AANVULLING NOTA VAN UITGANGSPUNTEN

District Z | Werkplaatsen | Lurelui
Zwolle

versie 17 september 2024

BGSV

AANPASSINGEN BOUWHOOGTES

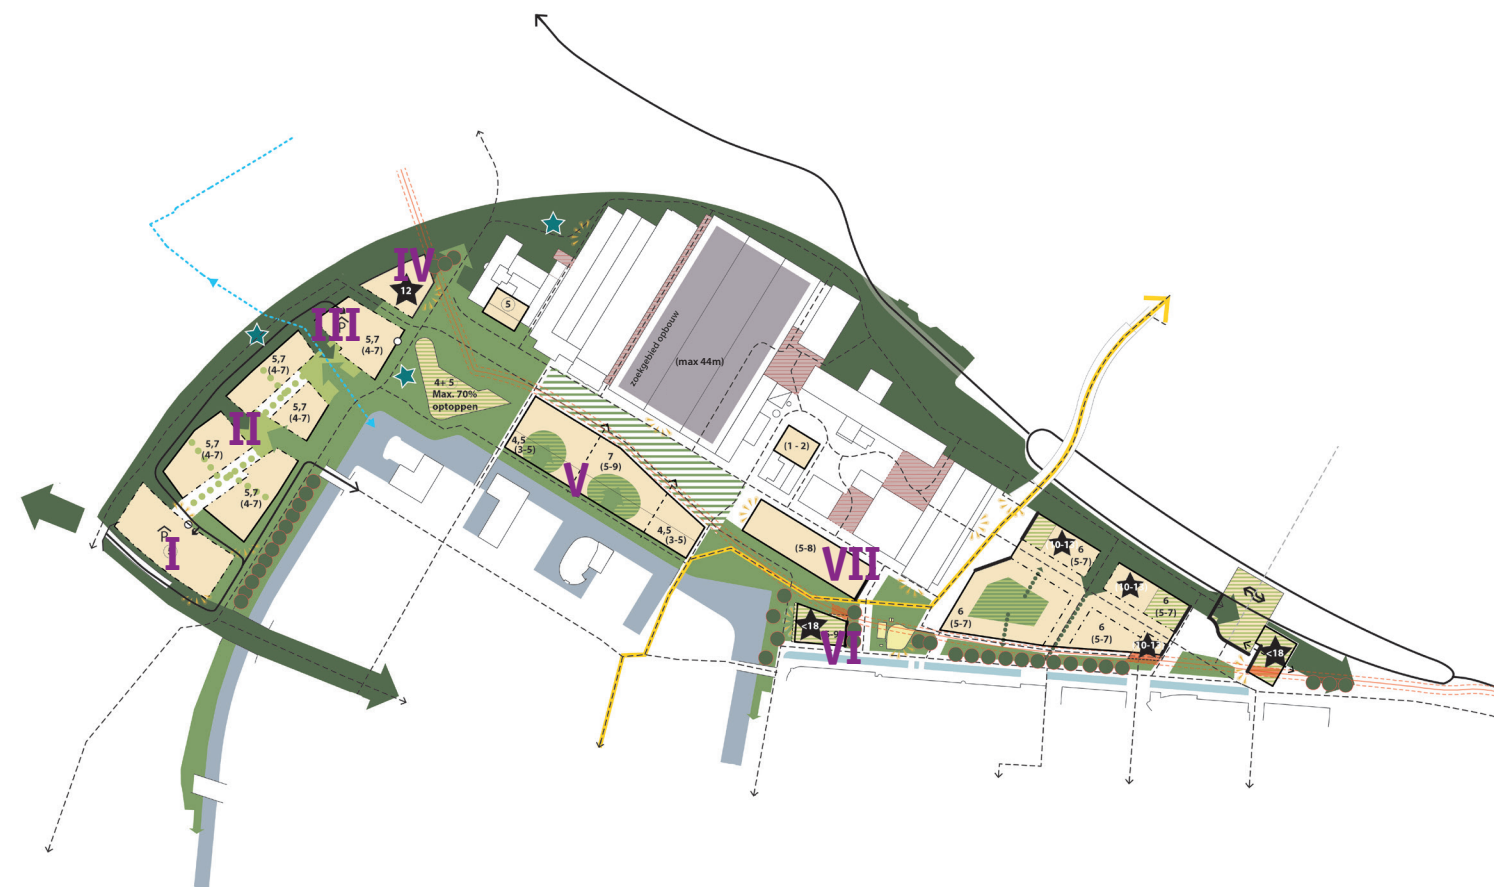
Hieronder zijn de aanpassingen aan de bouwhoogtes weergegeven.

I Zuidelijk deel ter hoogte van de parkeerhub

- Maximale hoogte **18m**.

II Midden deel

- Maximale hoogte **22m** en gemiddeld **5,7** bouwlagen (tussen de 4 en 7 bouwlagen). Bij de berekening van de gemiddelde bouwhoogte tellen het zuidelijke en noordelijke plot niet mee.
- Binnen het midden deel is de mogelijkheid om 1 gebouw van 8 lagen te bouwen met een maximale footprint van 1000m².

III

- Parkeren en gemengde bestemming (waaronder wonen) mogelijk.

IV Noordelijk bouwveld aan het Hallenplein

- Gemengde bestemming (waaronder wonen) is hier mogelijk en parkeren is hier niet meer mogelijk.
- Maximale hoogte **37m** en maximaal **12** bouwlagen.

NIEUWBOUW WERKPLAATSEN

V Zijde aan het water

- Maximale hoogte **16m** en gemiddeld **4,5** bouwlaag (ipv 4 bouwlagen) (tussen de **3** en 5 bouwlagen).

VI Bouwveld aan Hanzelaan (gebouw 6)

100% van de footprint bebouwen t/m 24m, maximaal 6 bouwlagen

75% van de footprint bebouwen t/m 33m, maximaal 9 bouwlagen

60% van de footprint bebouwen t/m 60m, maximaal 18 bouwlagen

- Maximaal 9.900m² bvo
- Aan de westzijde is het mogelijk om te overbouwen t.b.v. een betere inpassing in de stedenbouwkundige omgeving vanaf 4,5m hoogte tot maximaal 24m en 6 bouwlagen met een maximale diepte van 2m.

VII Bouwveld aan Hallenplein en plein aan de rode hal (gebouw 7)

Bouwhoogtes zijn 4m per laag ivm onderwijsfunctie.

25% van de footprint maximale hoogte 33m (8 bouwlagen)

50% van de footprint maximale hoogte 29m (7 bouwlagen)

25% van de footprint maximale hoogte 21m (5 bouwlagen)

- Maximaal 10.750 m² bvo onderwijs en max 4500 m² bvo creatieve bedrijvigheid.

Afwijkingsbevoegdheid om creatieve bedrijvigheid om te zetten in onderwijs, mits passend in innovatiedistrict.

- Aan de zuid- en westgevel is een afwijkingsbevoegdheid mogelijk voor overkragingen en overstekken t.b.v. een betere inpassing in de stedenbouwkundige omgeving en het mogelijk maken van een parkachtige inpassing in de groene corridor aan de zuidzijde t.b.v. natuurinclusief bouwen en klimaatadaptief bouwen (groene gevelconstructie). De overkragingen en overstekken zijn mogelijk over de gehele gevel vanaf 4,5m hoogte met een maximale diepte van 3m.

AANPASSINGEN TERRASSEN

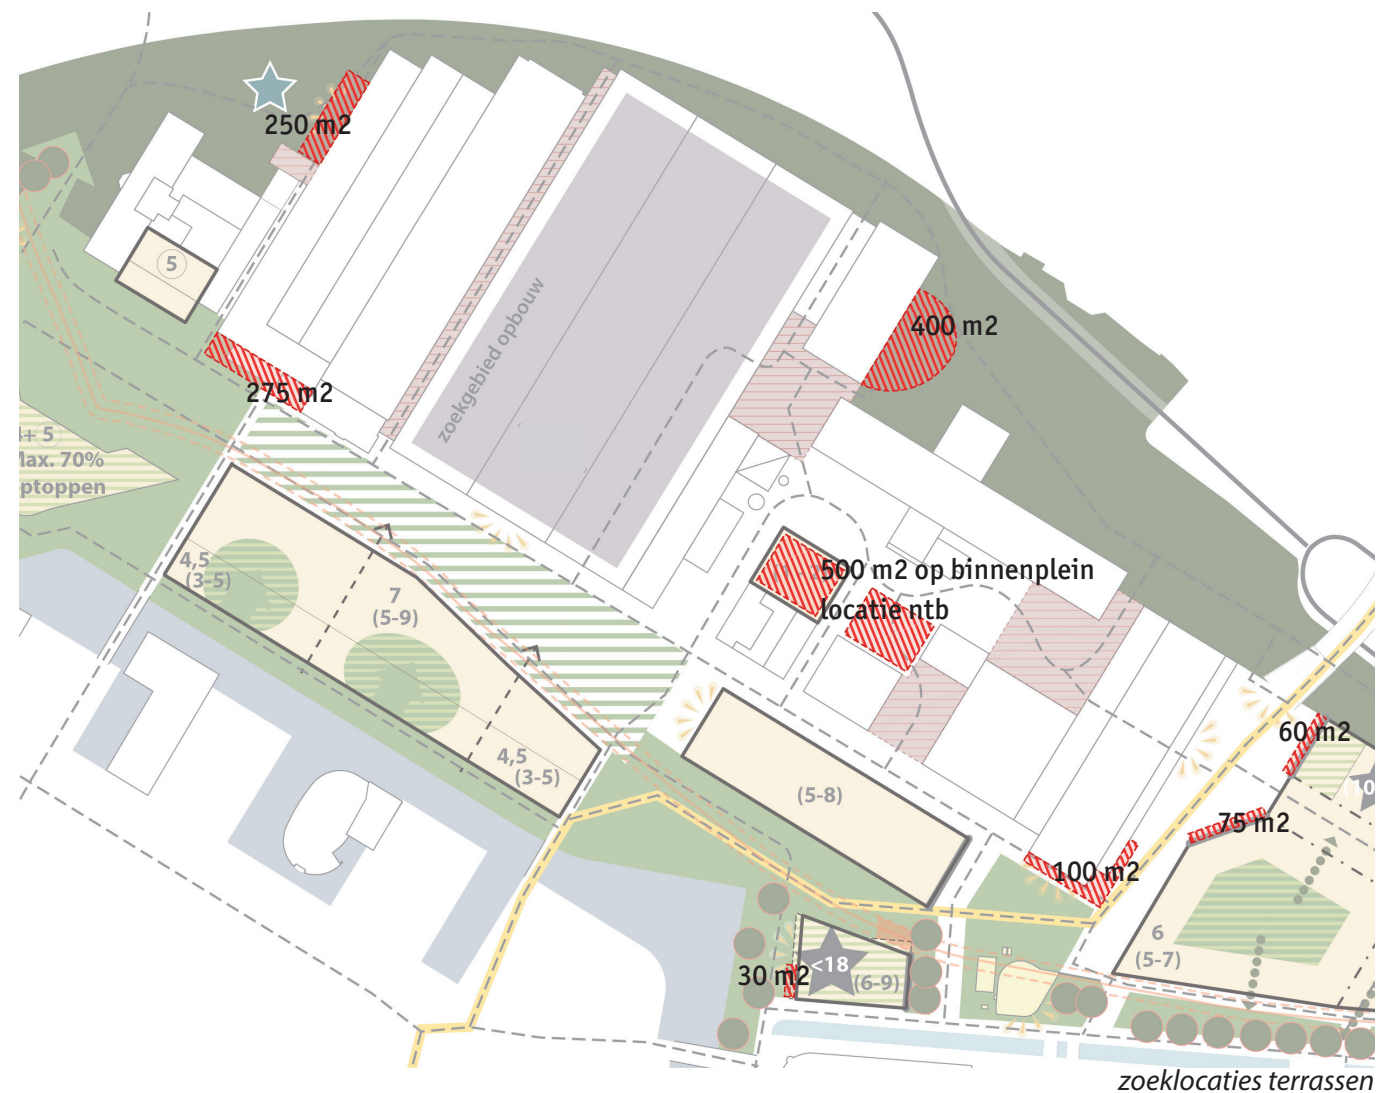
In onderstaande tekening zijn de zoeklocaties en de maximale afmetingen voor de terrassen bij horecalocaties aangegeven. Op het binnenplein zijn drie locaties aangegeven. Er mag maximaal 500m² terras gerealiseerd worden verdeeld over deze locaties op het binnenplein.

Het terras in het Spoorpark bij hal 4 is maximaal 250 m², hiervan mag maximaal 100m² verhard zijn. Het verharde deel is gesitueerd tegen de gevel aan. Maximaal 150m² is een terras op een onverharde ondergrond in het Spoorpark. Hier mogen geen gebouwde constructies, terrasschermen, vaste parasols en dergelijke worden geplaatst, het groene karakter van het Spoorpark moet behouden blijven.

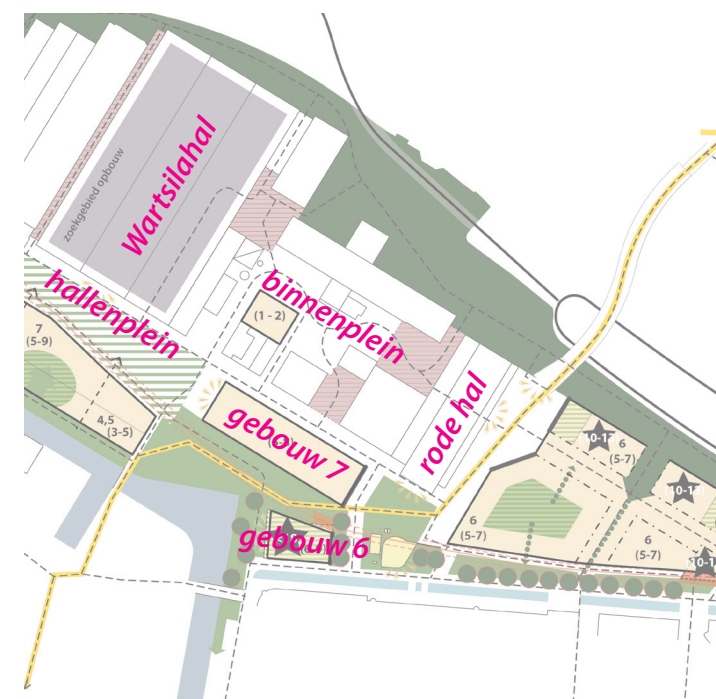
Om een hart van het innovatiedistrict te realiseren is het belangrijk dat de kans op ontmoeting vergroot wordt. De beoogde samenwerking binnen het innovatiedistrict brengt een aantal nieuwe uitgangspunten met zich mee aanvullend op de NvU. Deze aanvullend uitgangspunten zijn eveneens verwerkt in de ruimtelijk raamwerkkaart als de randvoorwaardentekening.

Aanvullende uitgangspunten:

- Extra entree Wartsilahal vanaf binnenplein, zodat er vanuit het binnenplein relaties ontstaan binnen het innovatiedistrict.
- Entree onderwijs Wartsilahal vanaf binnenplein.
- Doorgang vanuit rode hal richting binnenplein, zodat er vanuit een culturele instelling in de rode hal een verbinding wordt gemaakt met het binnenplein.
- Entree onderwijsinstelling in gebouw 6 aan plein ten zuiden van de rode hal.
- Laden en lossen rode hal moet inpandig mogelijk zijn vanaf zuidzijde.
- Laden en lossen in nieuwbouw gebouw 6 vanaf noordzijde gebouw.
- Laden en lossen in Wartsilahal vanaf binnenplein of Hallenplein.

indicatieve zoeklocaties inpandig fietsparkeren tbv niet-woonprogramma

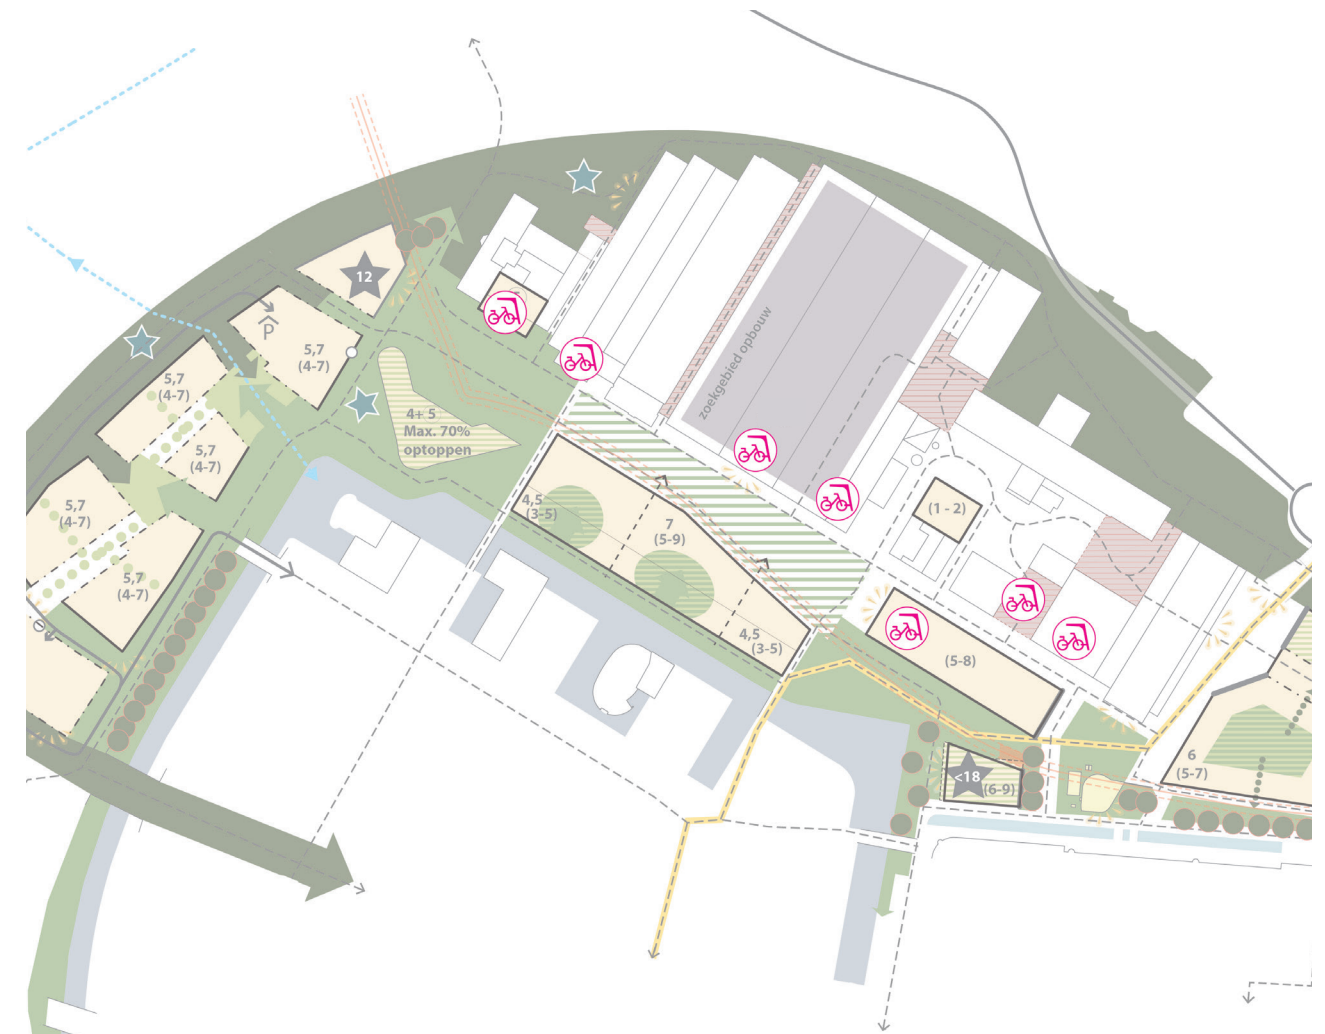
Omwille van de ontsluiting van de hub in het Hanzekwartier zijn de groene zone in de Lurelui langs de Hanzesingel auto's te gast, fietsers en voetgangers hebben voorrang. Zo blijft de beleving van de ruimte aan het water voor de bewoners van de Lurelui zo groen mogelijk, met mogelijkheden om daar tevens te verblijven en te recreëren. De vormgeving van de ontsluiting langs de Hanzesingel wordt nader uitgewerkt in de planvorming van de Lurelui, bijvoorbeeld in de vorm van een fietsstraat.

- Fietsparkeren inpandig organiseren. Meerdere varianten kunnen onderdeel zijn van de oplossing voor de fietsenstallingen. De zoeklocaties zijn aangeduid op de tekening.
